# anneau des sciences

## Analyse du scénario proposé par la Ville d'Oullins

# LE TRACÉ PRÉSENTÉ PAR LA VILLE D'OULLINS

# ANALYSE DU TRACÉ

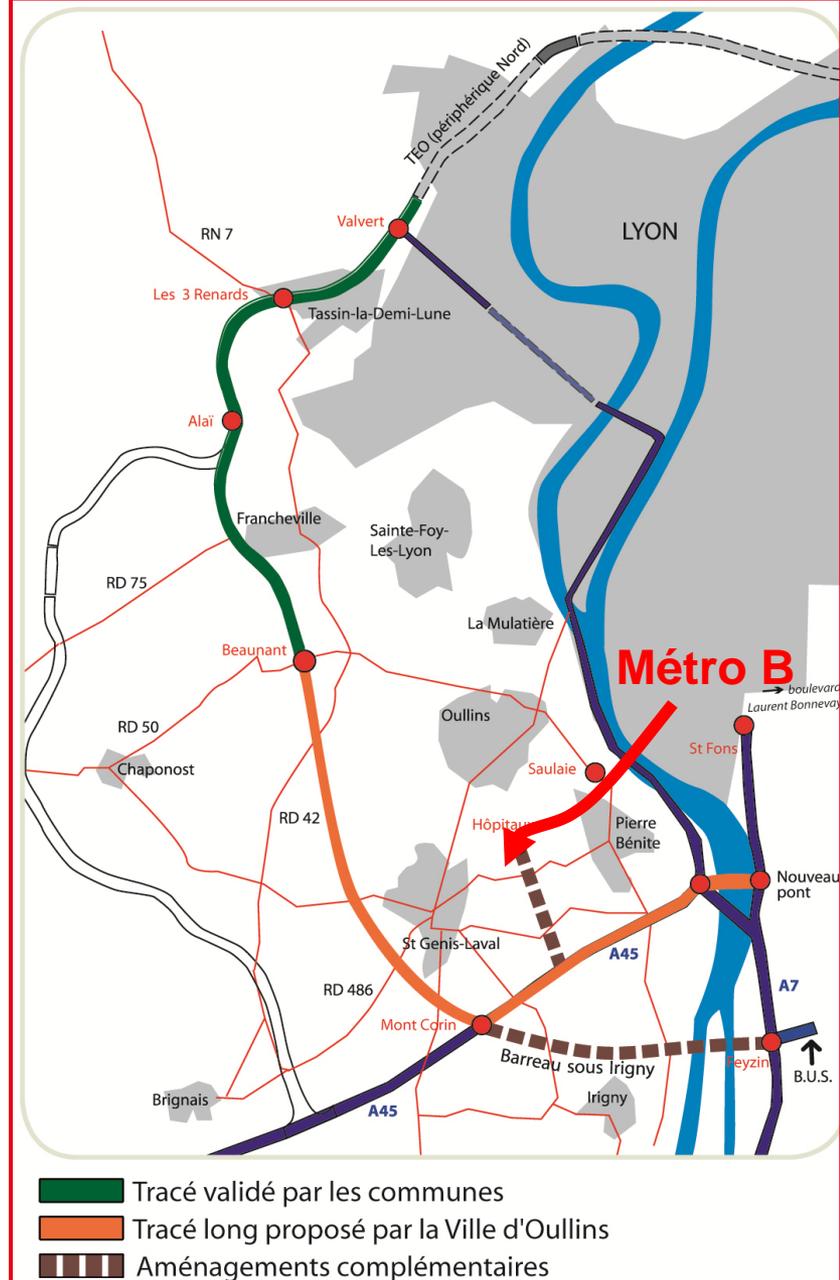
- ▶ Un tracé défini de manière imprécise dans les documents mis à notre disposition
- ▶ Un tracé plus long d'environ 19 km contre 14,8 km pour l'Anneau des Sciences
- ▶ Un tracé à 60% enterré contre 80% pour l'anneau des sciences donc davantage de nuisances sonores et visuelles
- ▶ Pas de desserte du quartier de la Saulaie : site de développement urbain majeur
- ▶ Pas d'intermodalité entre le ring et le métro B

# Analyse du tracé : les déplacements

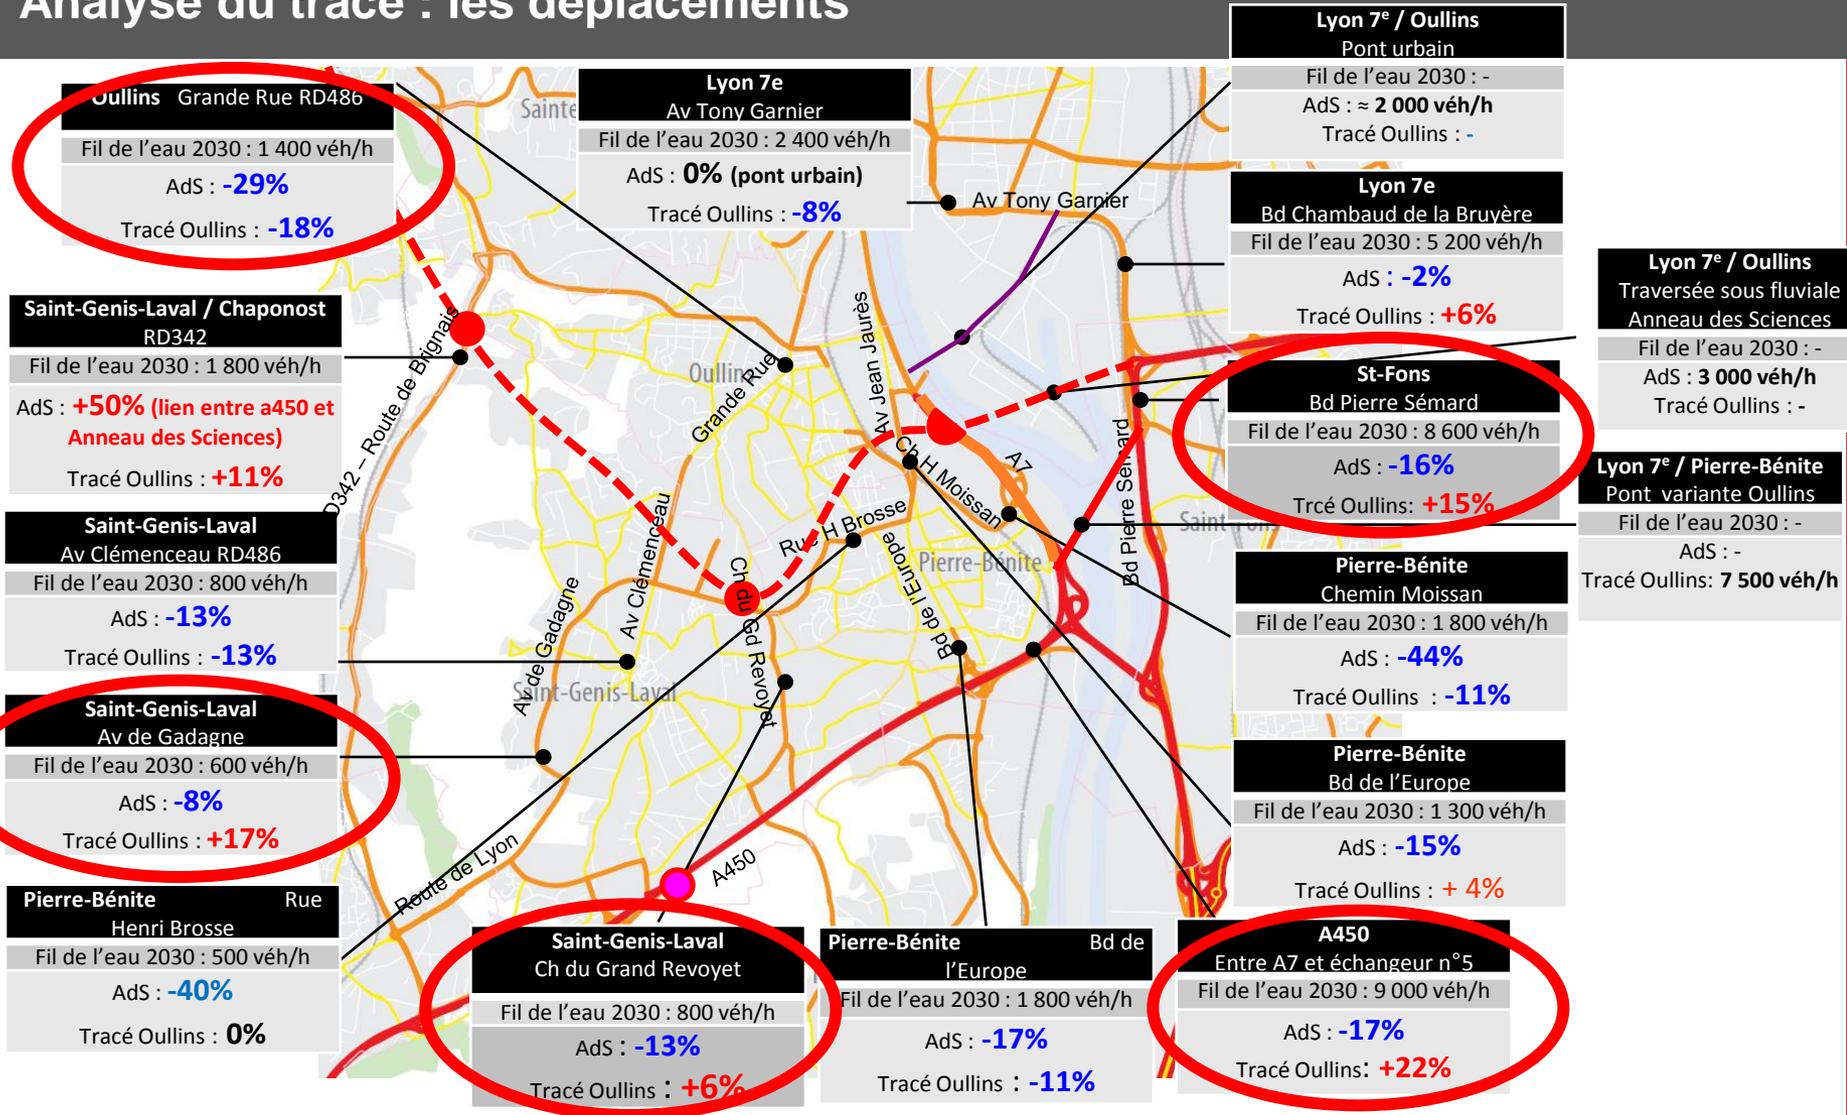
**Le tracé proposé contribue à l'augmentation des trafics :**

- sur la plupart des voiries locales,
- sur A450-Pierre Semard

## LES TRAFICS : COMPARAISON ENTRE LE PROJET ANNEAU DES SCIENCES ET LE TRACÉ DE LA VILLE OULLINS

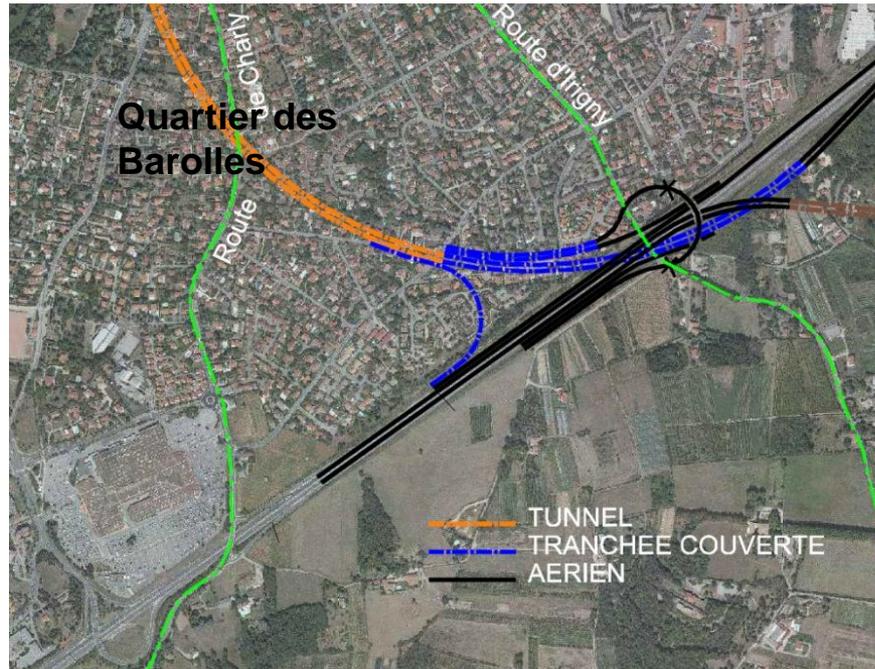
**Le tracé de la ville d'Oullins conduit par rapport au projet Anneau des Sciences :**

- **Sur les voiries locales : une augmentation significative**
- **Sur les voiries structurantes : une augmentation très importante**

## Analyse du tracé : l'A450

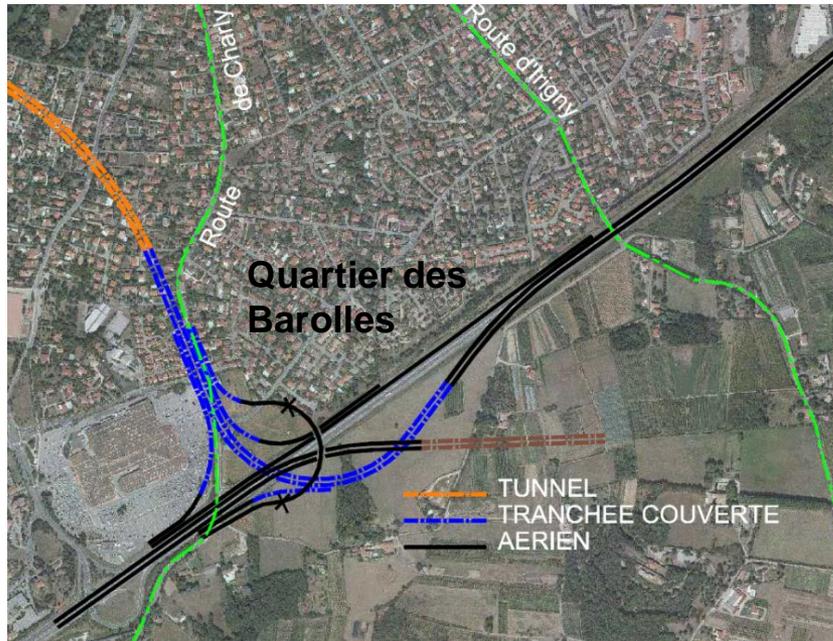
- **2<sup>ème</sup> hypothèse envisagée** pour l'implantation de l'échangeur à créer avec l'A450 et des voiries existantes:  
B – au niveau de la route de Charly

- **l'échangeur implique la création d'une tranchée couverte de 400 m de long**, les emprises du tissu pavillonnaire existant des « Barolles » sont impactées
- **un échangeur complexe difficile à insérer dans un milieu urbain consommateur d'espace : 25ha à 30ha**
- **un contexte géologique peu favorable** (moraine glacière, présence de blocs).

## Analyse du tracé : l'A450

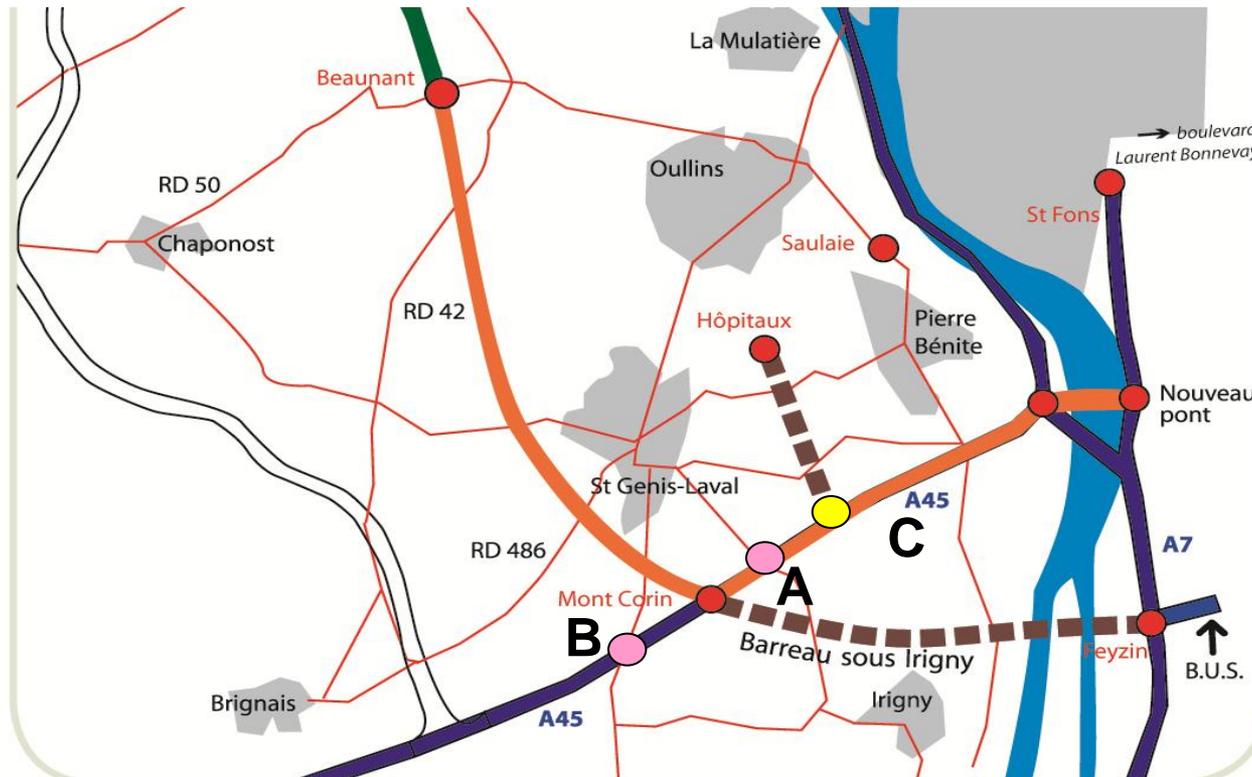
- 3<sup>ème</sup> hypothèse envisagée pour l'implantation de l'échangeur à créer avec l'A450 :

● C- au niveau de la Mouche, similaire au scénario Rocade

## Analyse du tracé : l'A450

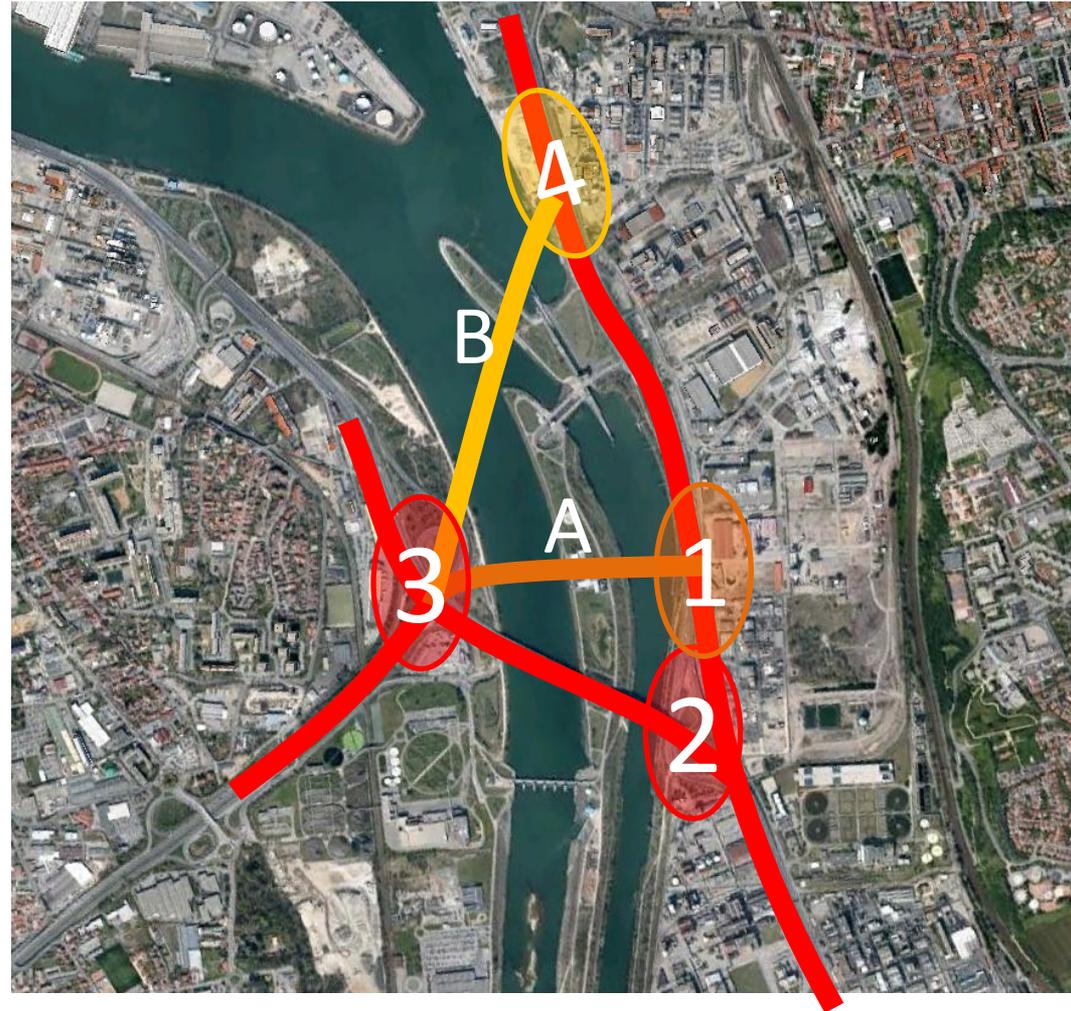
Un nouveau franchissement perpendiculaire au Rhône, proposé, n'est pas réalisable (A) :

**Pas d'emprise disponible pour réaliser un nouvel échangeur en rive gauche (1) sans impact foncier important sur les installations industrielles de la vallée de la chimie (site SEVESO) et sans ouvrage sur le canal**

A noter également la proximité avec les échangeurs existants (2 et 3) qui nécessiterait une reprise très importante de ces échangeurs

**Un franchissement biais (B) paraît plus réalisable avec un échangeur plus au nord (4)**

# Analyse du tracé : l'A450

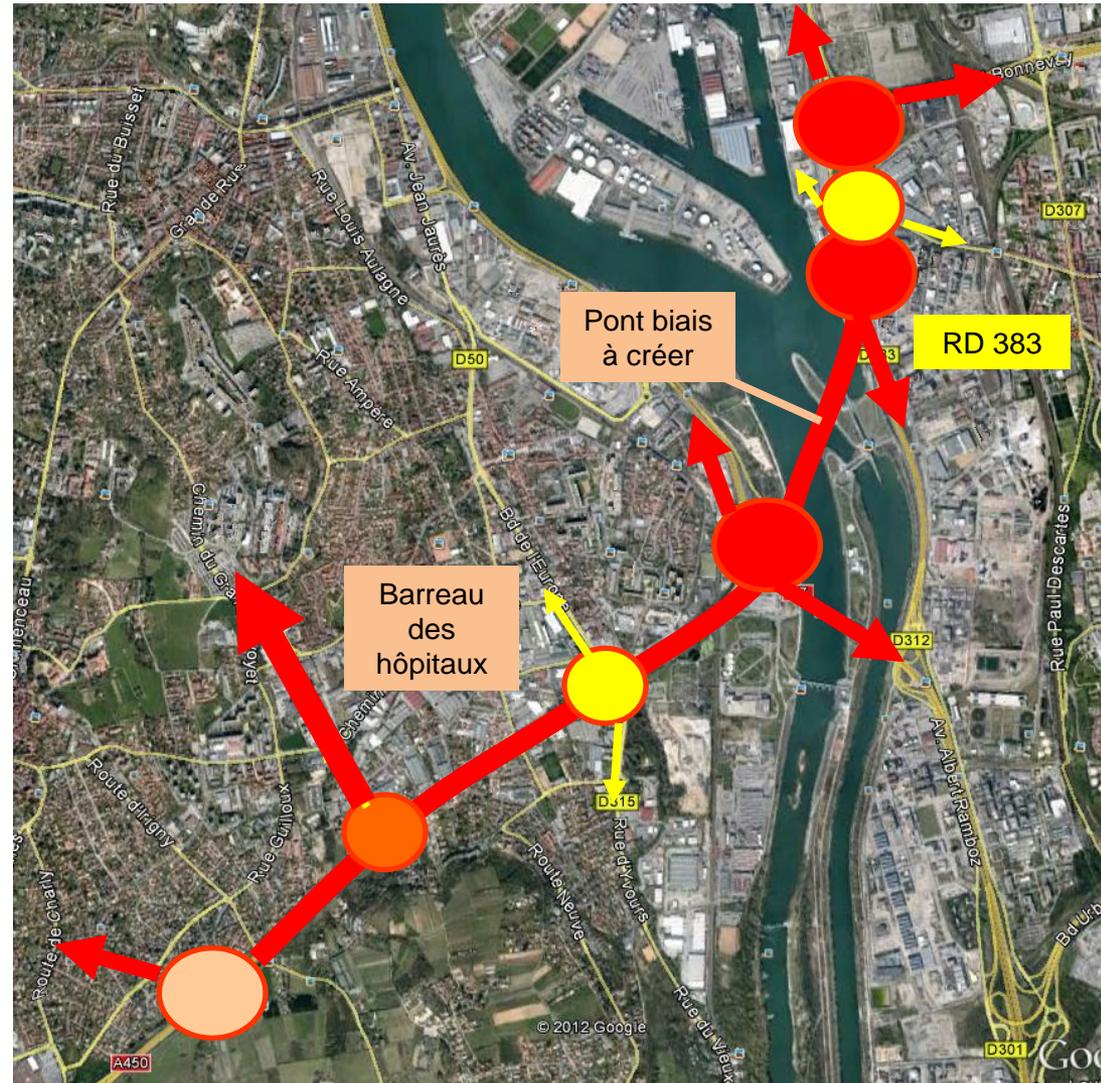
- Une **section commune** (tracé Oullins / A450) **mélangeant les flux avec de nombreux échanges rapprochés**, facteurs de **saturation** de l'axe
- **Nécessité d'élargir l'A450** pour créer des voies d'insertion et des collectrices d'échanges amenant à un profil global à **2x5 voies au lieu de 2x3 voies** aujourd'hui
- Création d'un **nouvel échangeur très complexe** et d'un **nouveau diffuseur pour le barreau des hôpitaux**, **reconstruction nécessaire de 3 échangeurs** et réaménagement importants de 2 diffuseurs existants
- **Réaménagement très problématique du Pierre Semard de la Bruyère (RD383)** du fait de l'enchaînement direct de trois dispositifs d'échange (section supérieure à 2x5 voies)

**SCHEMA FONCTIONNEL DE L'ECHANGEUR A450, A7 SUD, A7 NORD, RD383 ET DIFFUSEUR DE PIERRE BENITE**

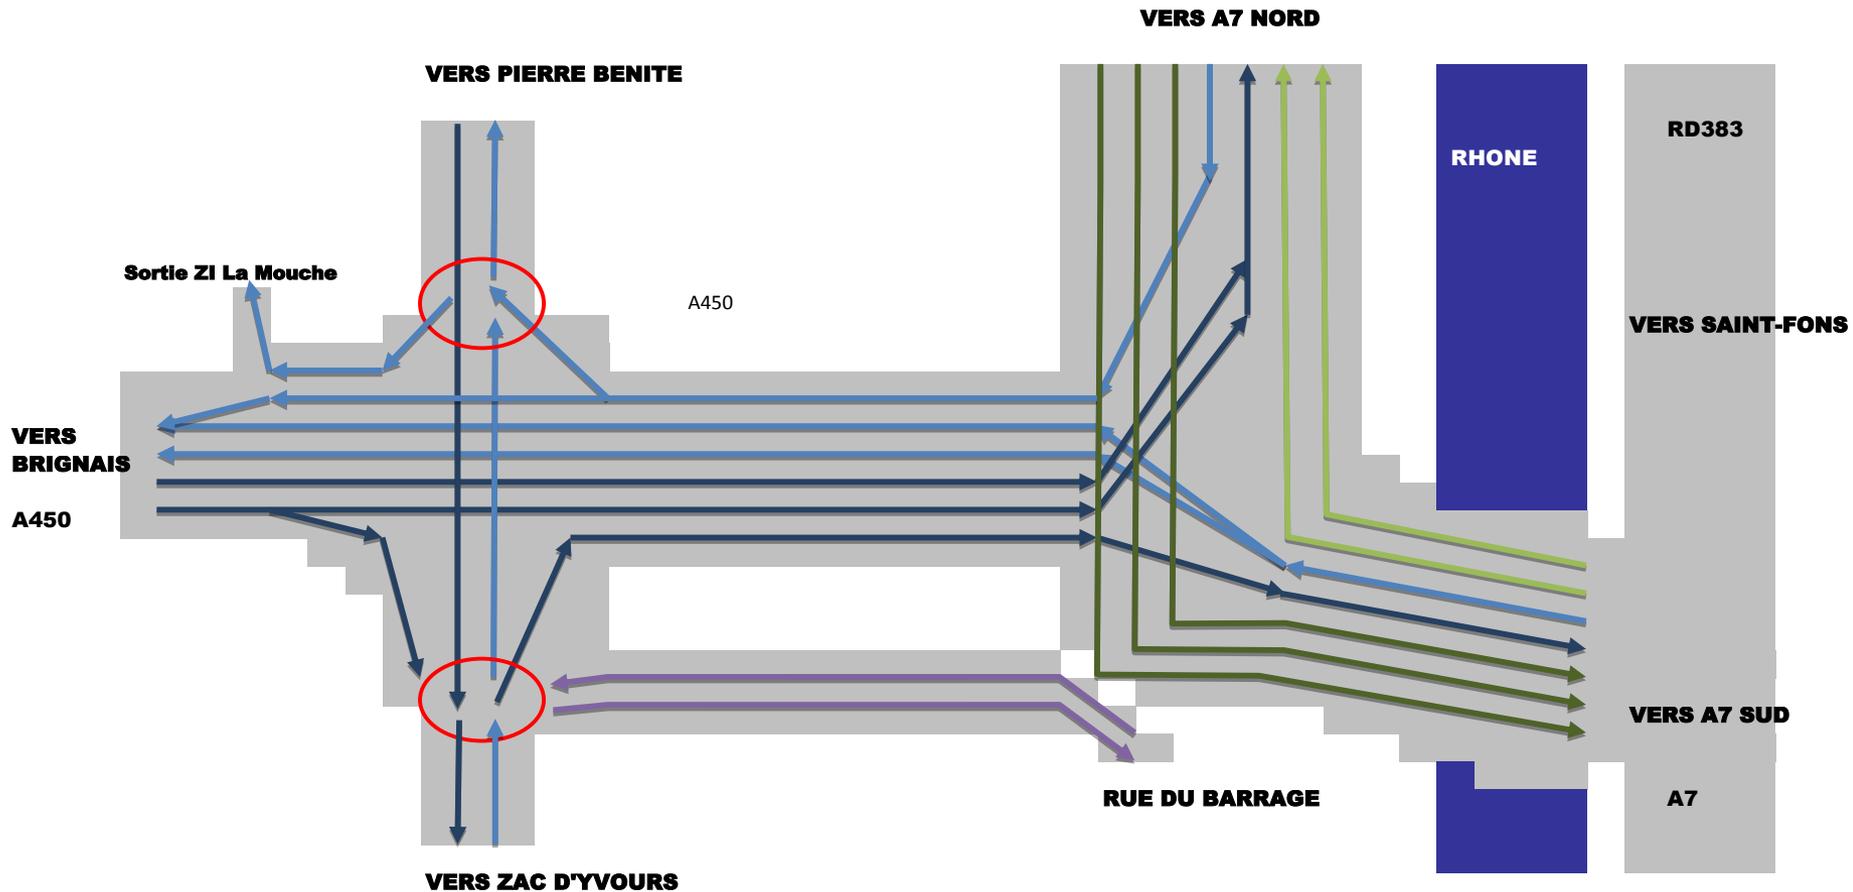
- Aujourd'hui l'A450 comporte 2x3 voies et est très complexe dans la gestion des entrecroisements

- Nécessité d'élargir l'A450 à 2x5 voies au lieu de 2x3 voies aujourd'hui

- Création, reconstruction et réaménagement d'échangeurs très complexes
